Raskas perävaunutekniikka
VBG-vetolaitteet

VBG-vetokytkimen AM-yksikön lukitus- ja nostovivun välinen liitos

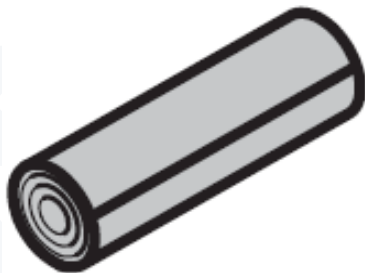
Mikäli VBG AM -mallin (versio 3.0) vetokytkimessä ilmenee avaamisessa ongelmia, tarkista AM-yksikön ja lukitus- ja nostovivun välinen liitos. Mikäli liitos on tehty RDP-rihlatapilla, vaihda tappi joustosokkaan. **Tämä on käyttöä haittaava ongelma, joka ei vaikuta käyttöturvallisuuteen.**

Tunnistaminen, joustosokka ja RDP-rihlatappi

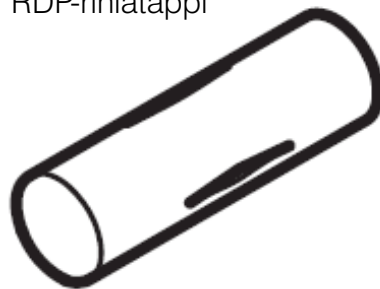
Tehtaalla on ollut laatuongelmia RDP-rihlatapilla, joita on käytetty kokoonpanossa viikolle 20 asti tänä vuonna. Sen jälkeen kokoonpanossa on käytetty joustosokkaa.

Suosittellemme, että joustosokka vaihdetaan uuteen aina mekanismin uusimisen yhteydessä AM-mallisen vetokytkimeen (versio 3.0), käytä sarjaa 09-122300.
